监理工作联系单

工程名称: 马鞍通威新能源和县善厚渔场 20MW 渔光一体光伏发电项目

编号: ZHJL-SHGF-03

主题: 关于箱变隐患事宜

4 号方阵箱变

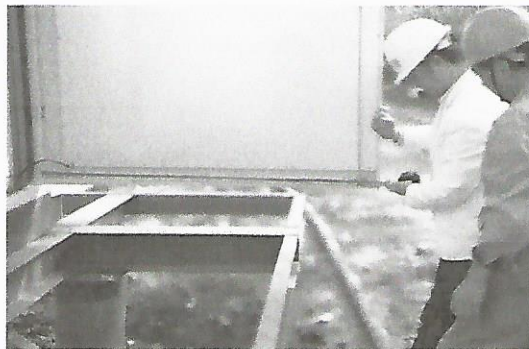
贵单位投资建设的马鞍山通威新能源和县善厚渔场 20MW 渔光一体光伏发电项目, 已完成 1#、2#、3#、4#、5#、10#、11# 方阵箱变安装, 我项目监理机构巡视检查发现, 4#、5#、11# 箱变门宽 1.4 米, 箱变到钢平台边为 1 米, 安装围栏后箱变门无法正常打开, 影响后期正常使用; 1#、2#、3#、10# 方阵箱变到钢平台边为 1.2 米, 箱变门宽 1.2 米, 安装围杆后无法正常打开。
